Modulo per la presentazione delle osservazioni per i piani/programmi/progetti sottoposti a procedimenti di valutazione ambientale di competenza statale

Il Sottoscritto, Leonardo Rombai a nome dell'Associazione Italia Nostra Onlus di Firenze, di cui è presidente

Codice procedura/ID 9755 – Impianto per la produzione di energia elettrica da fonte rinnovabile di tipo eolico della potenza complessiva di 39,6 MW, costituito da 6 aerogeneratori di potenza pari a 6,6 MW ciascuno e delle relative opere civili ed elettriche connesse denominato Sestino – Istanza del 21/04/2023

La Falesia di Pennabilli: immagine da **Album di fotoinserimenti (Confronto Ante e Post Operam) PESEST-P.R-0082**

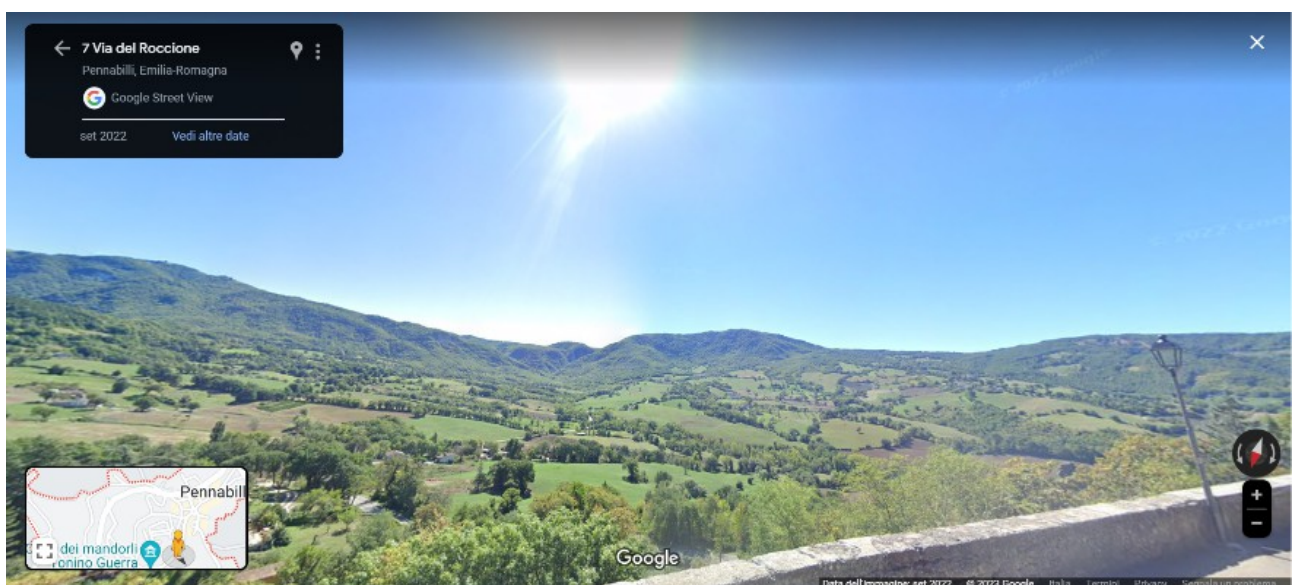
Il documento **Album di fotoinserti (Confronto Ante e Post Operam) PESEST-P.R-0082** si occupa dei punti sensibili ricadenti nell'AIP dai quali il progetto Sestino può essere visibile e rappresentare un elemento di intrusione. Nella relazione è riportato: “... *sulla base delle aree di visibilità identificate si è provveduto a procedere con degli studi di dettaglio anche con l'ausilio di Google Earth e ad andare sui luoghi maggiormente significativi (centri abitati, strade di grande passaggio, beni tutelati di pregio) per effettuare le fotografie in direzione dell'impianto*”. E ancora “*Sulla base delle aree di visibilità identificate si è provveduto ad andare sui luoghi maggiormente significativi e da attenzionare per effettuare le fotografie, in condizioni di “chiara visibilità”, in direzione dell'impianto. Si procede pertanto ai fotoinserti che servono per conoscere i possibili effetti che si potranno generare nel paesaggio circostante in conseguenza della realizzazione dell'opera in progetto*”. Nelle 17 pagine dell'album di fotoinserti tutte le immagini utilizzate sembrano essere state scaricate dalla funzione Street View di Google Maps o Google Earth e non scattate sul posto durante un sopralluogo apposito. Al riguardo, desideriamo inserire alcune immagini prese dal documento **Album di fotoinserti (Confronto Ante e Post Operam) PESEST-P.R-0082** per

confrontarle con altre fotografie scaricate da noi dalla funzione Street View in data 3 luglio 2023. Si noterà che sono le stesse immagini. Non abbiamo messo il confronto con tutte le immagini presenti nei fotoinserti della ditta RWE RENEWABLES per non appesantire l'osservazione che presentiamo, ma possiamo affermare che la procedura è la stessa anche con le altre fotografie del documento.

- quella per il Castello di San Donato non è la visuale dal bene tutelato, ma è presa dalla strada provinciale;
- quella indicata come Cappella di San Cristoforo non è assolutamente corretta in quanto la visuale è, anche in questo caso, dalla strada provinciale nei pressi del Passo di San Cristoforo, distante dal bene tutelato;
- quella del Sasso Simone (definito nel documento “Sasso San Simone”) non è corretta neppure per l'altezza – 1204 m slm riportata nell'Album fotoinserti – perché scattata dall'autore dell'immagine presa da Street View ad una quota più bassa e comunque non dalla cima del monte;
- quella della Chiesa di Sant'Alessio è presa dalla strada provinciale;
- quella indicata come Chiesa di Santa Maria a Lucemburgo è a 500 metri circa in linea d'aria dall'edificio tutelato;
- quella indicata come Chiesa di San Niccolò è presa dalla strada provinciale.

Fig. 2 – Foto avvistamento di un giovane esemplare di aquila reale in zona Fresciano.

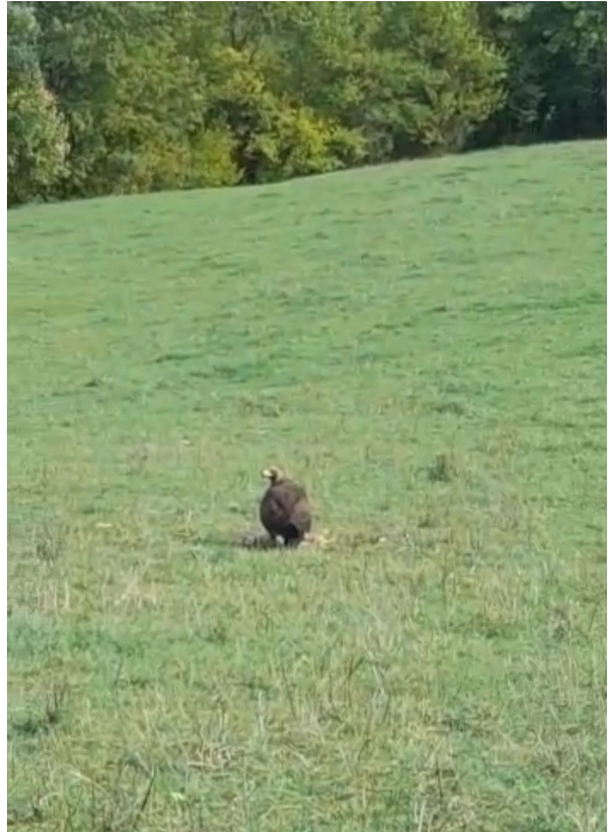
La presenza dell'aquila reale (*Aquila chrysaetos*) e di una coppia nidificante è stata confermata dall'Ente Parco Sasso Simone e Simoncello (si veda il contributo della Regione Emilia Romagna relativo all'impianto di "Badia del Vento", con allegata l'osservazione del parco interregionale del Sasso Simone e Simoncello, disponibile nel PAUR della Regione Toscana, di cui si riporta un estratto in Figura 1). Come anche la presenza del falco pecchiaiolo (*Pernis apivorus*), nidificante con 1-2 coppie nel sito IT5310026 Monte Carpegna e Sasso Simone e Simoncello. Entrambi i siti si trovano a meno di 10 km dal progetto e andrebbero a soddisfare l'ultimo punto delle linee guida.

Ad ulteriore conferma della presenza di aquila reale, si allega una foto scattata nel 2022 (figura 2) in zona “Fresciano” a circa 7.5 km dall’impianto e
